Städtebauliches Planungskonzept
Arbeitstitel: Max Becker-Areal in Köln Ehrenfeld

Frühzeitige Beteiligung der Dienststellen im Rahmen der Beteiligung zum Bauleitplanverfahren gemäß § 4 Absatz 1 Baugesetzbuch (BauGB) im Zusammenhang mit der Anwendung des Kooperativen Baulandmodells Köln

**Hier: Städtebauliches Planungskonzept
Arbeitstitel: „Max Becker-Areal in Köln-Ehrenfeld“**

Geplante Absprungbasis:

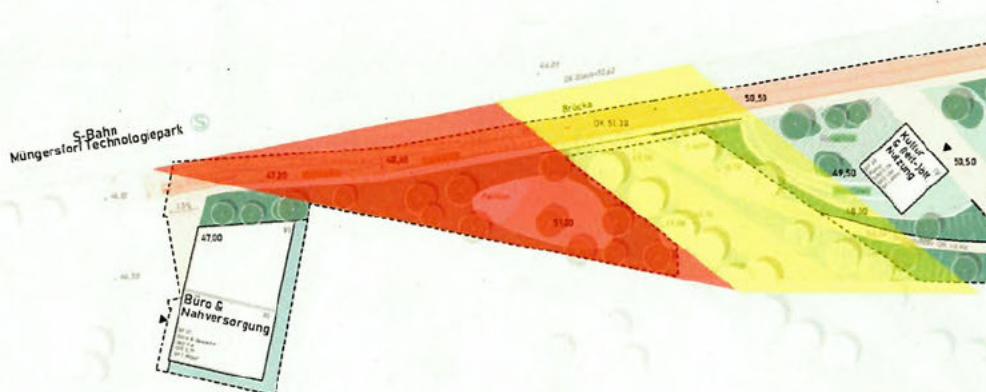
Bezüglich der S 6 Köln, Köln - Mönchengladbach sieht die **DB Netz AG, Netz Köln** die Gefahr, dass die geplante Absprungbasis zur Ausfädelung Müngersdorf mit dem Bau eines zusätzlichen Tunnels sowie der damit einhergehenden Verschwenkung des Gleises aus platztechnischen Gründen nicht mehr umsetzbar sein wird. Hier ist eine Abstimmung mit dem Projekt notwendig.
